九州電力株式会社  
川内原子力発電所及び玄海原子力発電所  
火山モニタリング結果に係る評価について

令和2年10月20日

原子力規制庁

図3 阿蘇カルデラのGNSS連続観測による基線長変化

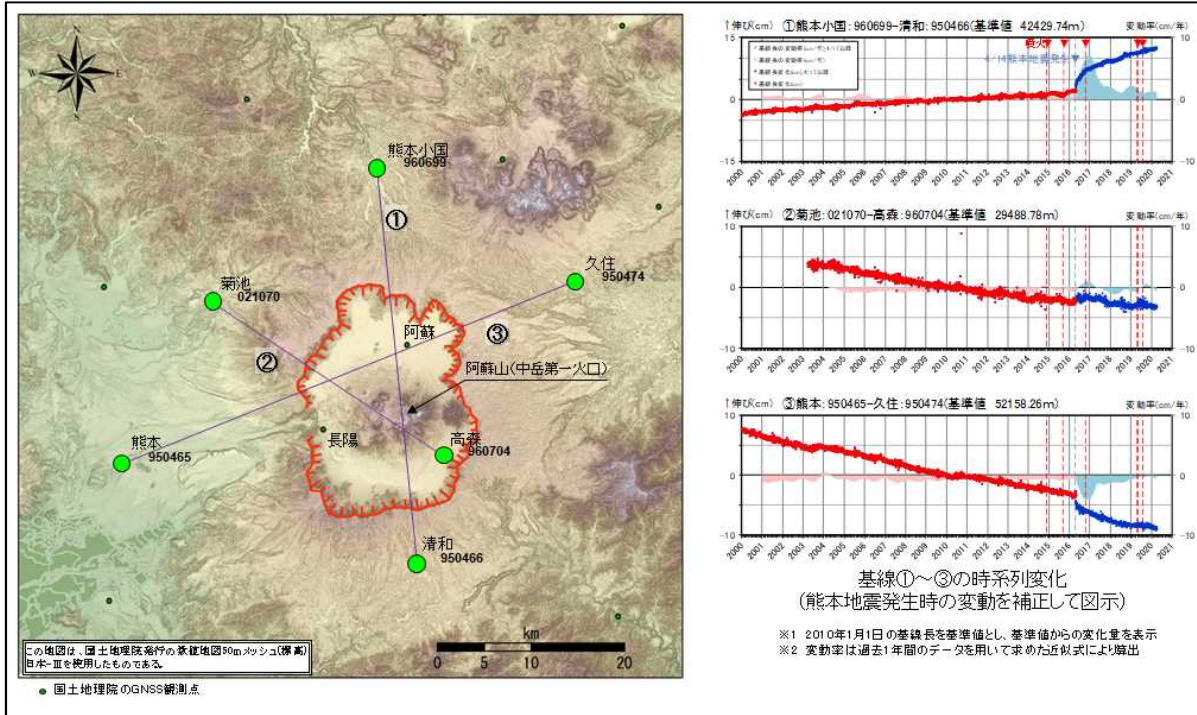
- ・九州電力は、GNSS 連続観測による基線長変化等を確認した結果、当該年度の基線長変化は、阿蘇カルデラ火山の活動に起因する有意な変化は認められないとしている（図3）（添付資料、P10、P23）。また、地震発生数の推移及び震源分布とマグニチュードの経時変化等を確認した結果、地震活動（発生数、位置、規模等）は、熊本地震の余震が認められるものの、発生数は過去と比較して減少傾向にあるとともに、位置と規模に有意な変化は認められないとしている。

原子力規制庁は、阿蘇カルデラの基線長については、カルデラ火山の活動に起因する有意な変化は認められないこと、加久藤・小林カルデラの基線長については、加久藤・小林カルデラ火山の活動に起因する有意な変化は認められないこと、2018年12月に加久藤カルデラ内で発生した地震(M3.4)の余震が認められるものの、その活動は減少していることを確認した。また、始良カルデラの基線長の変動率には、これまでと同様にマグマ供給を示唆する変動が認められると九州電力が評価していることを確認した。阿多カルデラの基線長については、阿多カルデラ火山の活動に起因する有意な変化は認められないこと、2019年8月に南側のカルデラで多くの地震が発生したものの、その後は減少していることを確認した。鬼界の基線長については、カルデラ火山の活動に起因する有意な変化は認められないこと、地震活動についても有意な変化はないとしていることを確認した。

図4 阿蘇カルデラにおける広域地殻変動の除去前(左)と除去後(右)の基線長変化

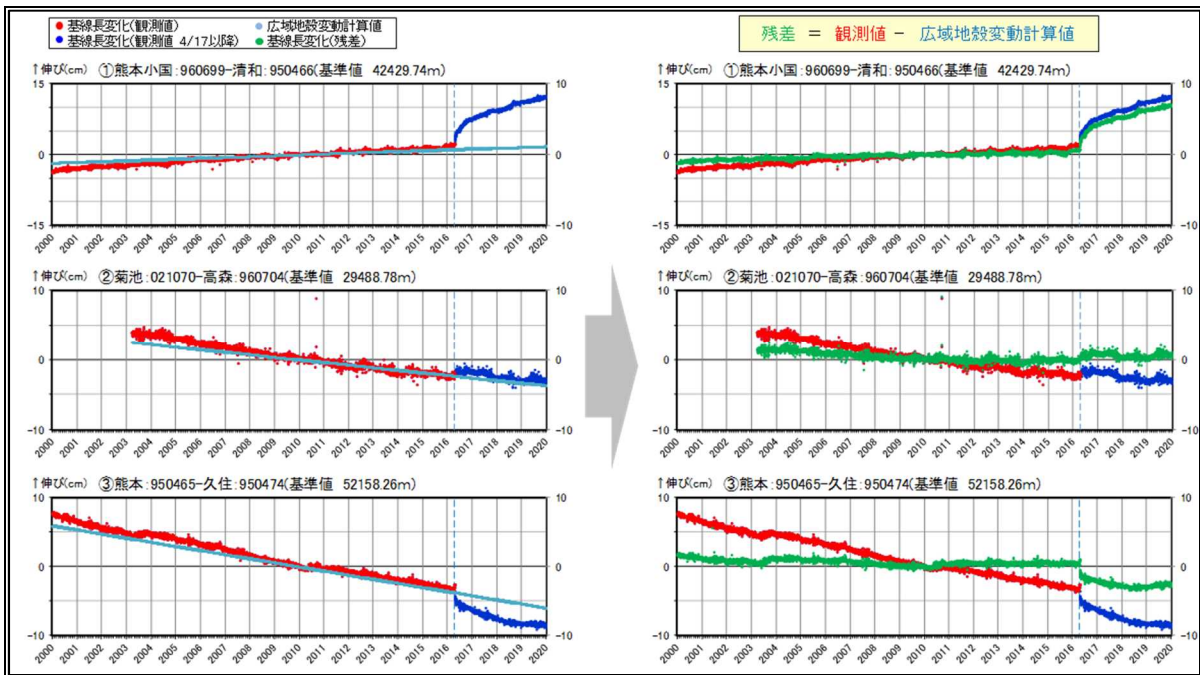
- ・九州電力は、地殻変動評価において、基線長変化をマグマ供給によるものとして評価しているが、基線長変化には広域地殻変動も含まれており、マグマ供給量の評価に影響を及ぼす可能性があることから、第三者（火山専門家）の助言（2018年度）を踏まえて、広域地殻変動量の定量的把握について、中・長期的取組みのひとつとして行っている。九州電力は、Kobayashi (2017)<sup>3</sup> 及び Nishimura et al. (2018)<sup>4</sup> を参考とし、GNSS 観測点の定常速度を推定するため、大規模な地震やスロースリップ現象（SSE: Slow Slip Event）が発生していない期間として、2006年～2008年を設定し、Nishimura et al. (2017) の手法に基づき、2000年～2019年の各観測値から広域地殻変動の影響分を除去する試みを行っている。その結果、広域地殻変動を除去した残差は、観測値に比べて変動量が小さくなることを確認し（図4）、モニタリングにおいて、基線長変化（観測値）に顕著な伸びの傾向が認められた場合、今回の検討で推定した広域地殻変動を除去した残差でも確認していくとしている（添付資料、P98）。

図5 加久藤・小林カルデラのGNSS連続観測による基線長変化

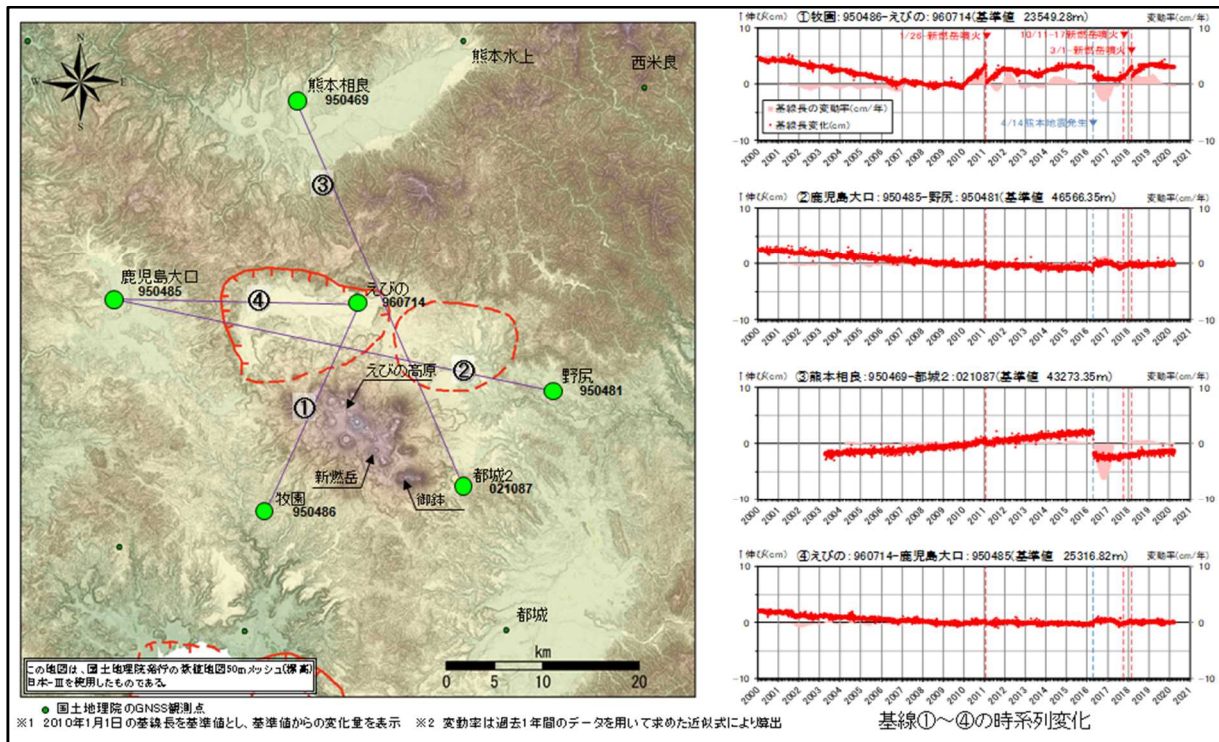
- ・九州電力は、GNSS 連続観測による基線長変化等を確認した結果、当該年度の基線長変化は、加久藤・小林カルデラ火山の活動に起因する有意な変化は認められないとしている（図5）（添付資料、P26、P37）。また、地震発生数の推移及び震源分布とマグニチュードの経時変化等を確認した結果、地震活動（発生数、位置、規模等）は、2018年12月に加久藤カルデラ内で発生した地震（最大 M3.4）の余震が認められるものの（図6）、その発生数は減少傾向にあり、位置と規模に有意な変化は認められないとしている（添付資料、P35-37）。
- ・九州電力は、阿蘇カルデラと同様に、広域地殻変動量の定量的把握について、中・長期的取組みのひとつとして行っており、広域地殻変動を除去した残差は、観測値に比べて変動量が小さくなることを確認し、モニタリングにおいて、基線長変化（観測値）に顕著な伸びの傾向が認められた場合、推定した広域地殻変動を除去した残差でも確認していくとしている（添付資料、P99）。

図6 加久藤・小林カルデラにおける地震活動

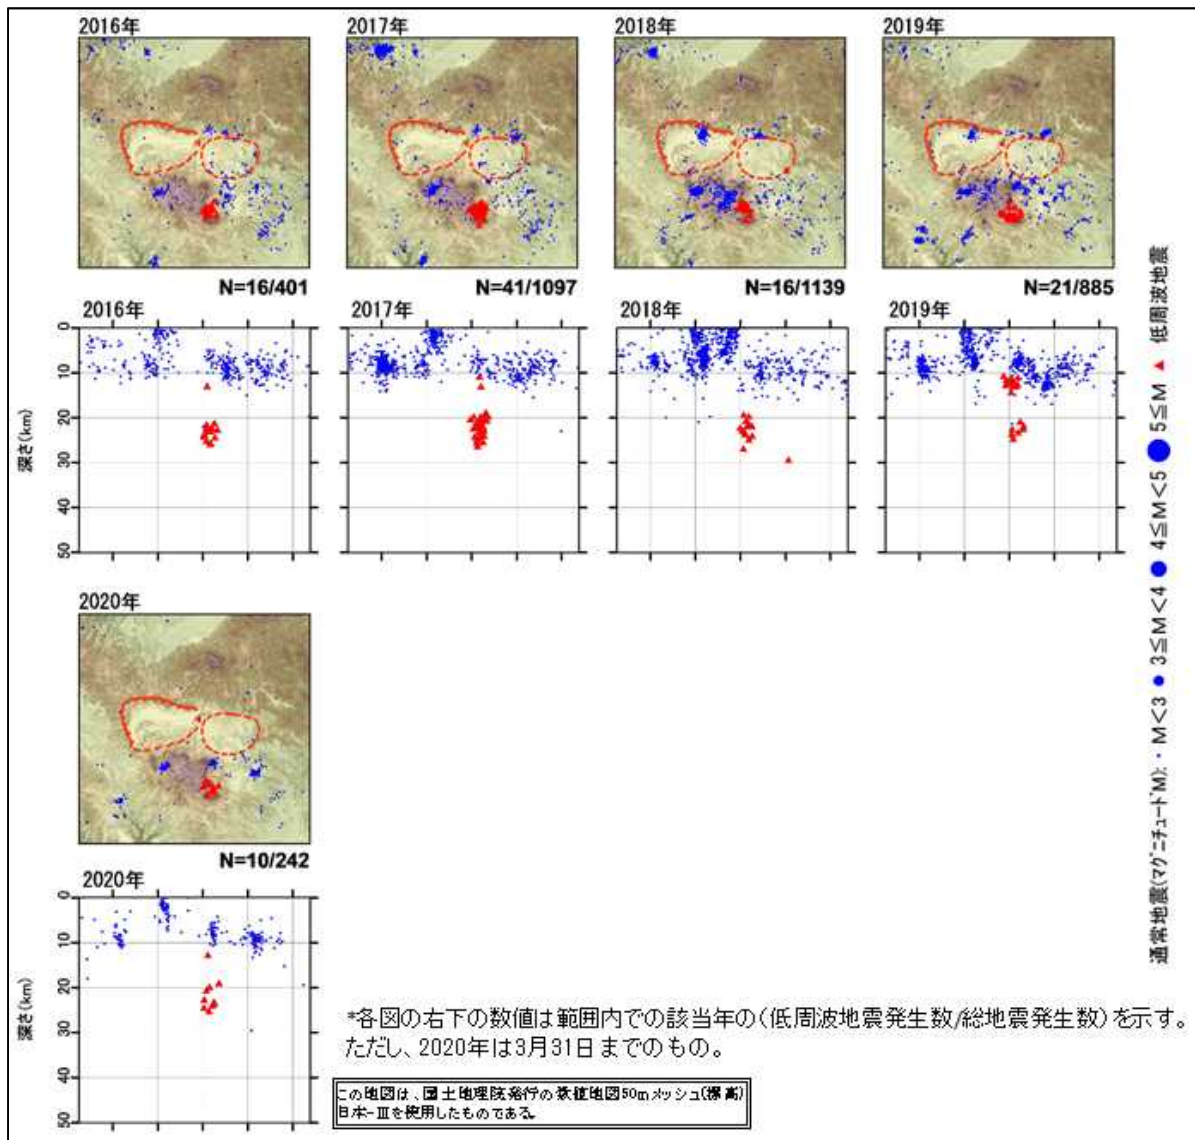
- ・九州電力は、第三者（火山専門家）の助言（2018年度）を踏まえ、2018年12月に加久藤カルデラ内で発生した群発地震が地震活動における評価範囲の北側境界近傍に位置していたことから、1968年にえびの市周辺で発生した地震の位置も考慮した上で評価範囲を拡大している（図6）（添付資料、P83-84）。
- ・九州電力は、2018年8月頃～2019年2月頃にかけて小規模な隆起が認められたことから、活火山による影響及び広範囲の鉛直変動について検討している。活火山による影響を検討するため、霧島山において圧力源を仮定し、茂木モデルを用いて算出した鉛直変動と観測された鉛直変動の比較を行った結果、圧力源近傍では観測結果に近い鉛直変動が見られるものの、その周辺の鉛直変動は観測結果と比べて小さいことから、霧島山の影響とは考えにくいと評価している（添付資料、P102-104）。

図7 始良カルデラのGNSS連続観測による基線長変化

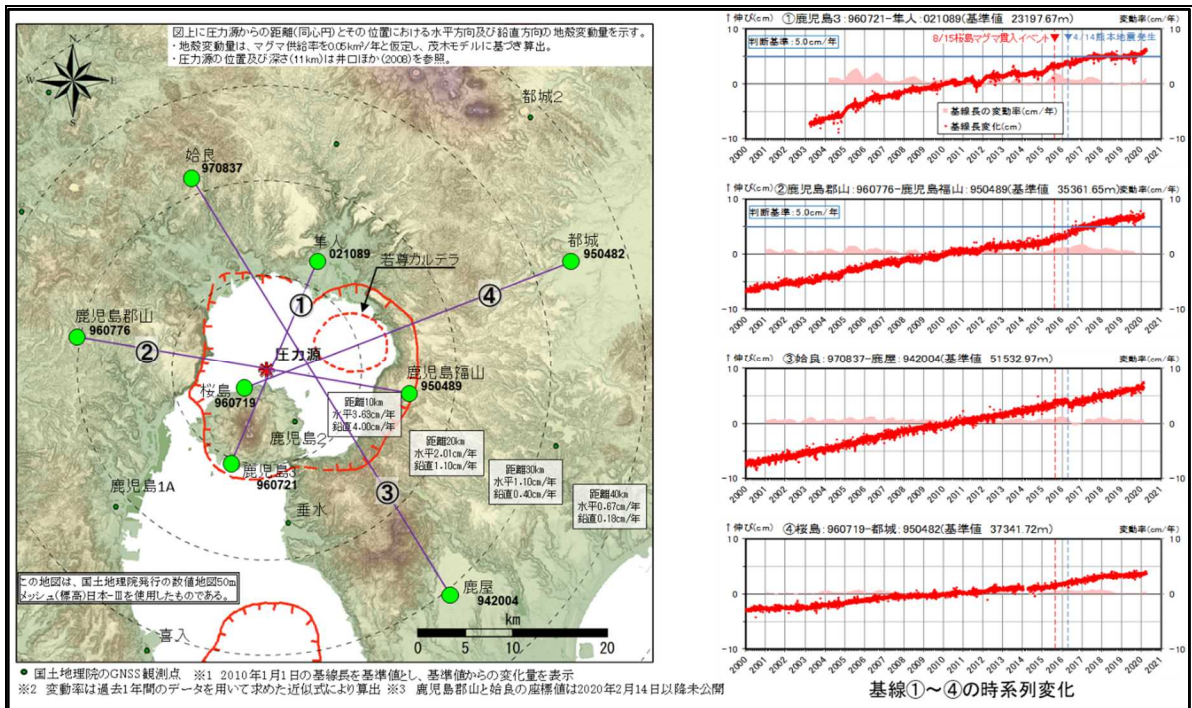
- ・九州電力は、GNSS 連続観測による基線長変化等を確認した結果、当該年度の基線長の変動率には、これまでと同様にマグマ供給を示唆する変動が認められるものの(図7)、監視体制の移行判断基準(0.05km<sup>3</sup>/年≒5cm/年)を十分下回っているとしている。監視レベルについては、マグマ供給を示唆する変動が引き続き認められることから、「注意」を継続するとしている(添付資料、P40、P55)。
- ・九州電力は、始良カルデラの基線①(鹿児島3-隼人)は、桜島の変動の影響を大きく受けてしまうため、桜島を避けた基線④(鹿児島1A-隼人)の変動率を判断の指標にした方が良いとの第三者(火山専門家)の助言(2017年度)を踏まえて、桜島の変動の影響も見つつ、当該基線も平成29年度より新たにモニタリング対象基線としている(図8及び図9)(添付資料、P43-44)。
- ・九州電力は、鉛直方向の地殻変動を面的に精度良く把握することを目的として、平成26年度より始良カルデラ周辺の水準測量を毎年実施している(添付資料、P106-110)。2019年度報告の水準測量では、始良カルデラ縁の変動量は、2018年度と比較して大きくなっているものの、2017年度の変動量と同程度であり、顕著な隆起は無いことを確認したとしている(図10及び図11)。
- ・九州電力は、広域地殻変動量の定量的把握について、Takayama and Yoshida(2007)<sup>6</sup>を参考とし、始良カルデラ周辺の広域地殻変動量を算出し、各観測値から広域地殻変動の影響分を除去する試みを実施している。

図11 始良カルデラ周辺の水準測量結果 (上下変動の推移)

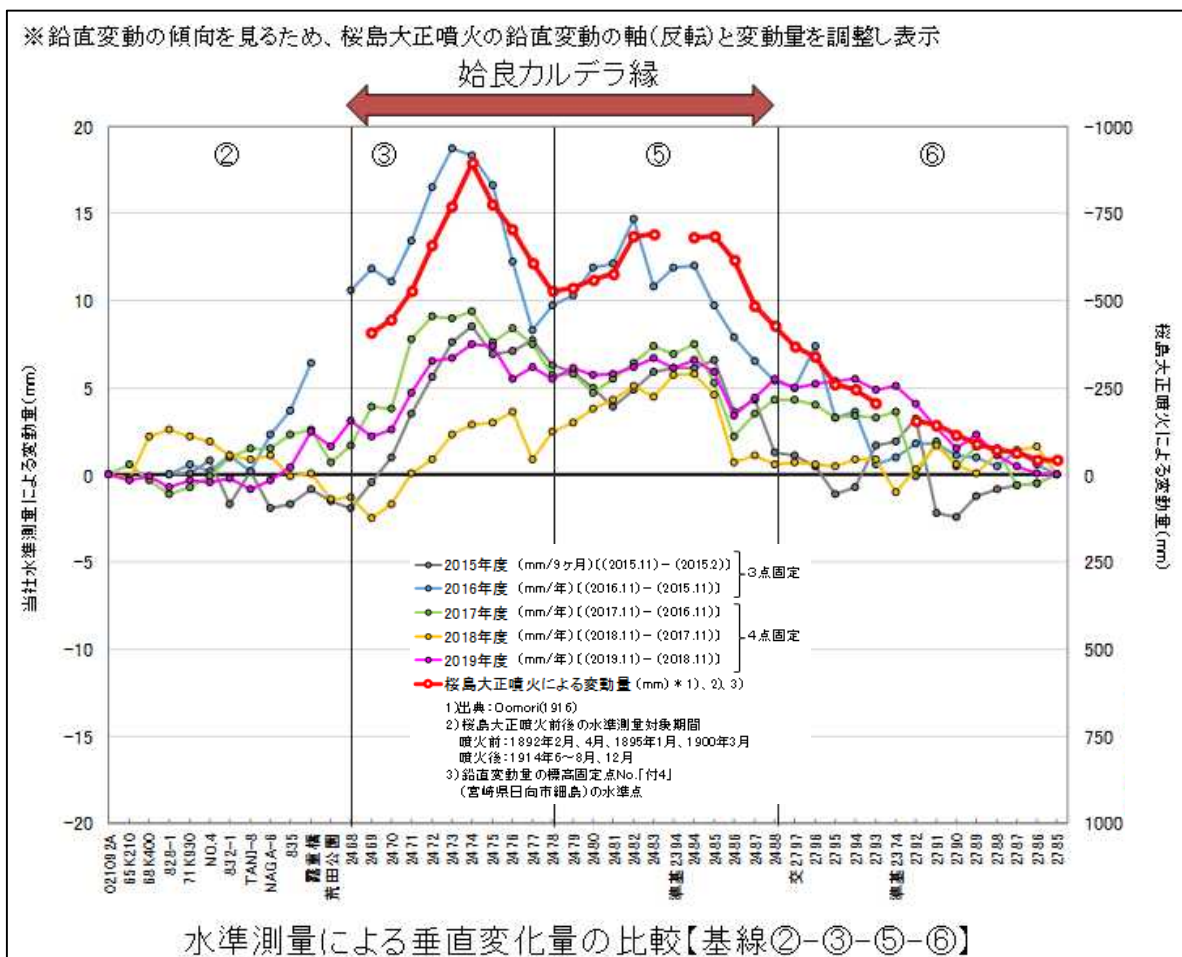
- ・測線①（鹿児島市～薩摩川内市）について、沈降している時と隆起している時があるが、どのように考えているか。

図12 始良カルデラにおける地震活動

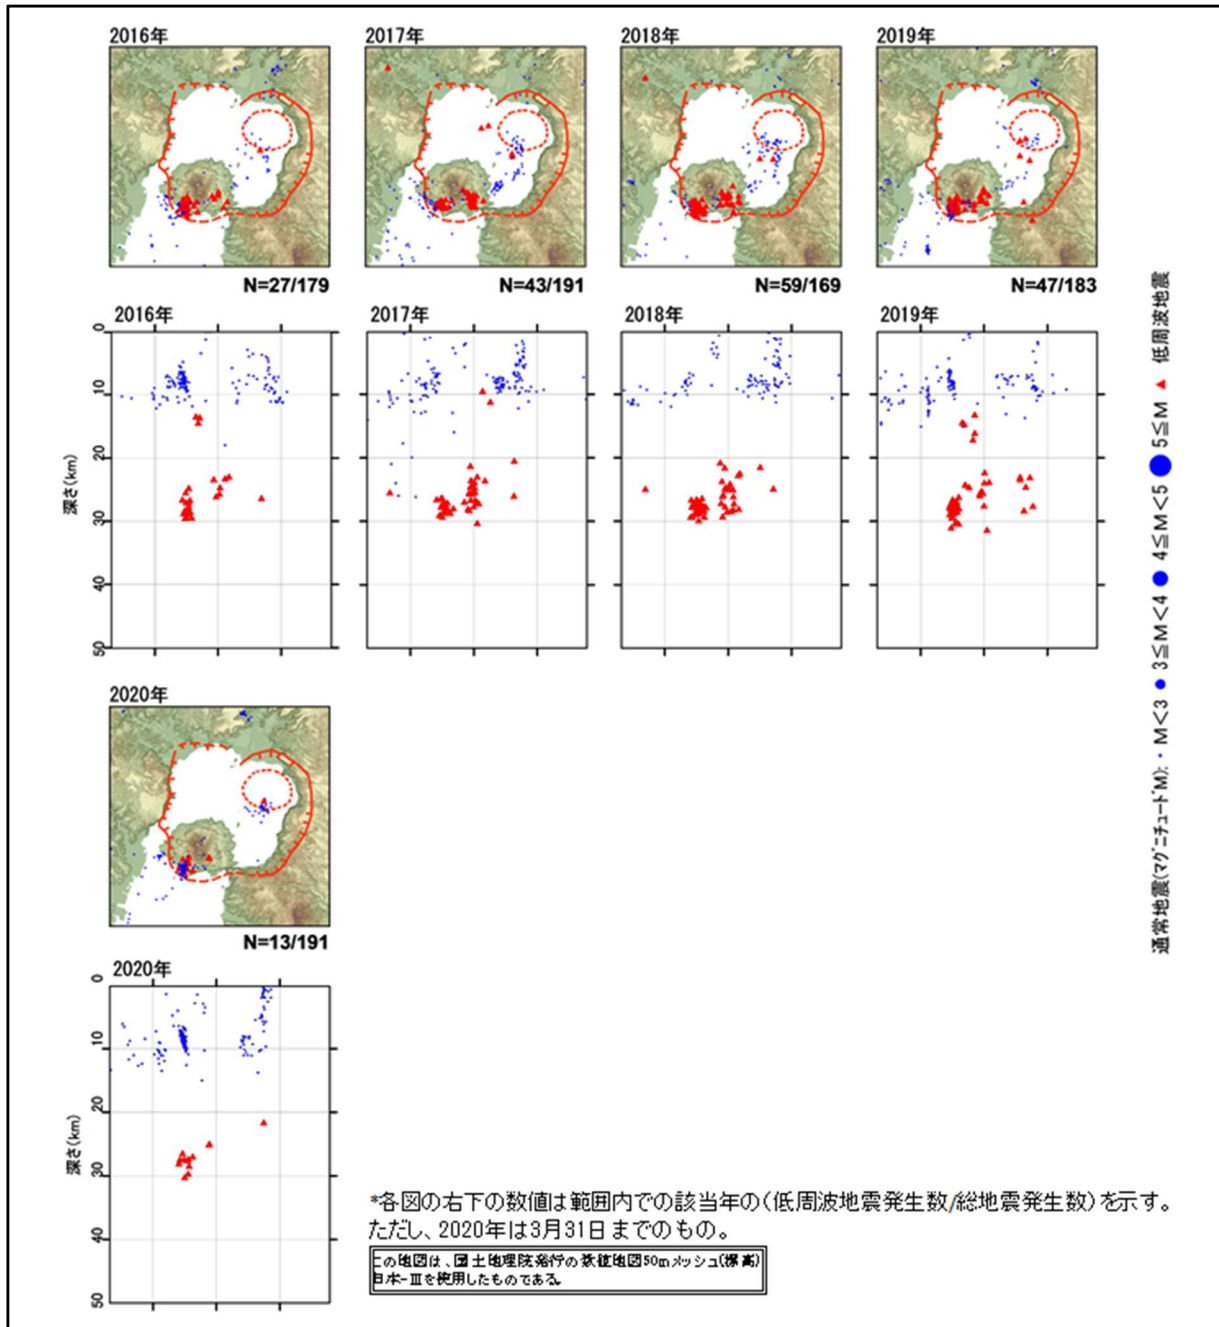
- 九州電力は、2020年3月に桜島南西部で多くの地震が認められ、過去にも同様の地震が発生しているものの、今後の地震活動に留意していくとしている（図12）（添付資料、P49、P53-55）。

- ・2019年に桜島の南西海域で発生した地震は、これまでと異なる位置で発生している。また、2020年3月に桜島南西部で多くの地震が発生していることから、今後の地震活動に注視すること。

図13 阿多カルデラにおける地震活動

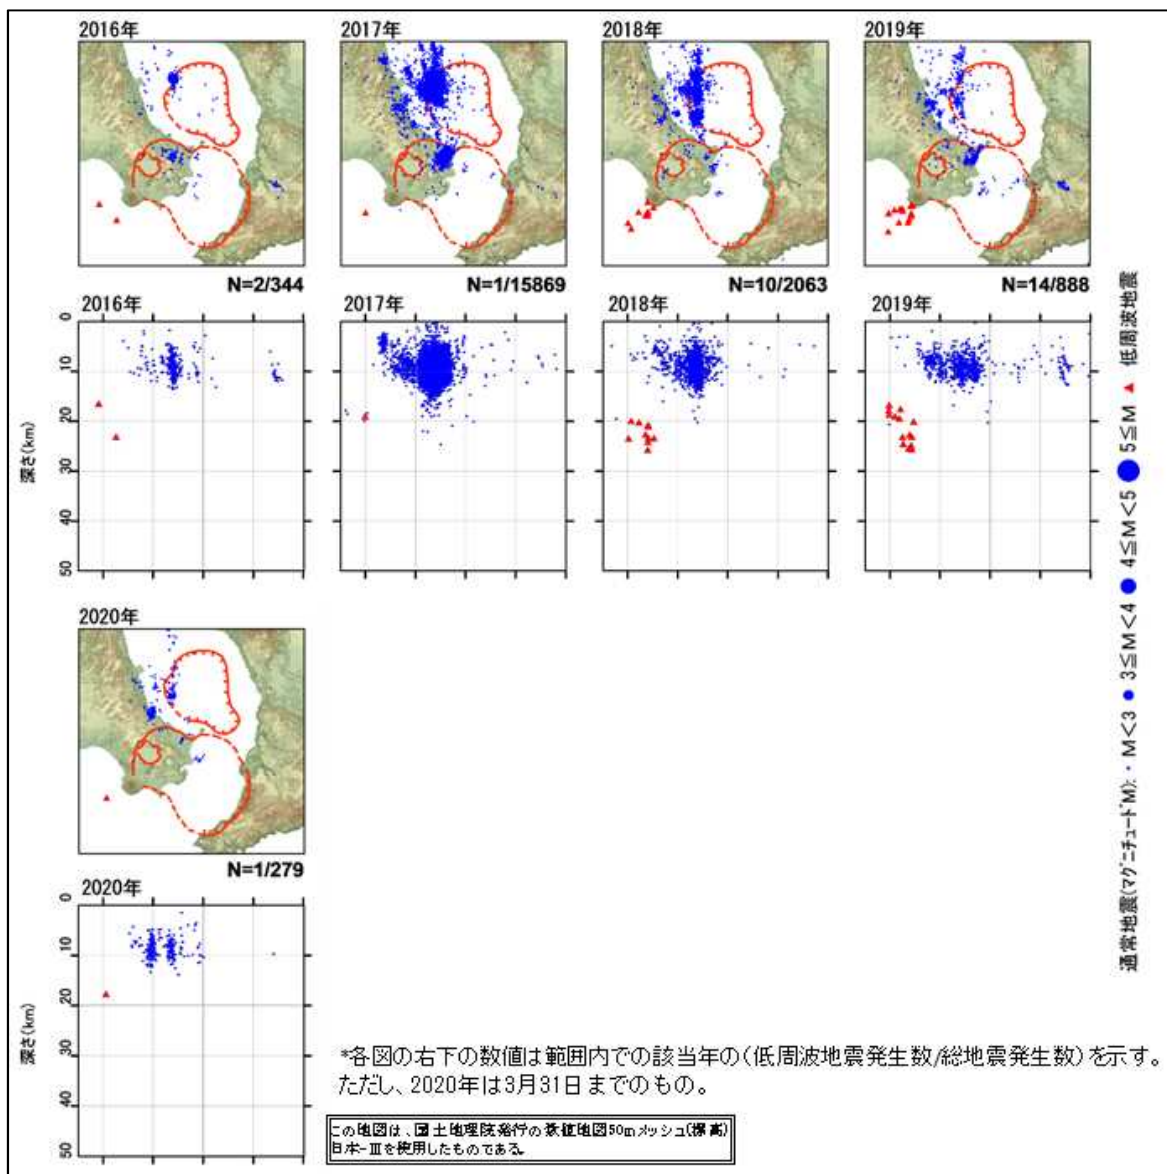
- 九州電力は、GNSS 連続観測による基線変化等を確認した結果、当該年度は、阿多カルデラ火山の活動に起因する有意な変化は認められないとしている。また、震源分布とマグニチュードの経時変化及び地震発生数の推移等を確認した結果、地震活動（発生数、位置、規模等）は、2019年8月に南側のカルデラで多くの地震が発生したものの（図13）、その後は減少傾向にあり、位置と規模に有意な変化は認められないとしている（添付資料、P61、P65-67）。

図14 鬼界のGNSS連続観測による基線長変化

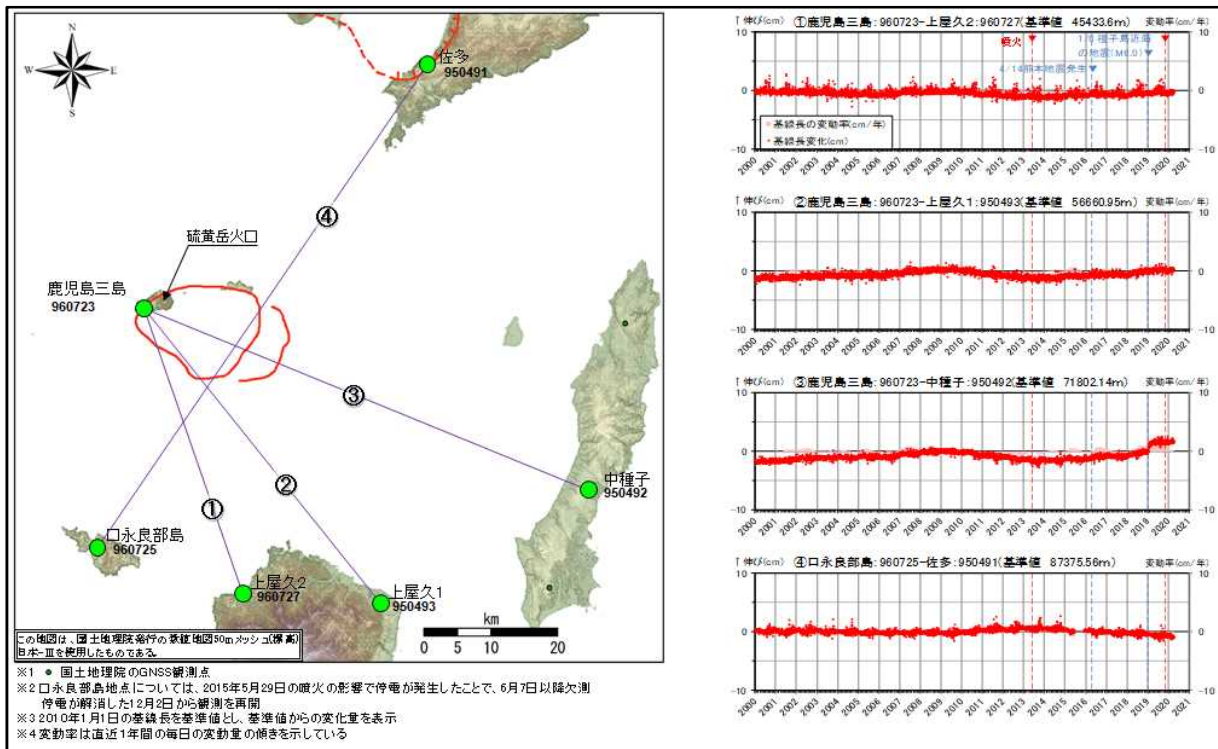
- ・九州電力は、GNSS 連続観測による基線長変化等を確認した結果、当該年度は、カルデラ火山の活動に起因する有意な変化は認められないとしている。また、震源分布とマグニチュードの経時変化及び地震発生数の推移等を確認した結果、地震活動（発生数、位置、規模等）は、位置と規模に有意な変化は認められないとしている。
- ・九州電力は、島嶼地域における基線長変化において、長期的なトレンド（直線的ではない揺らぎ）のようなものが見えており（図14）、その要因分析を試みているが、まだ特定されていないことから、データ蓄積を行うとともに、継続的に取り組んでいくとしている。
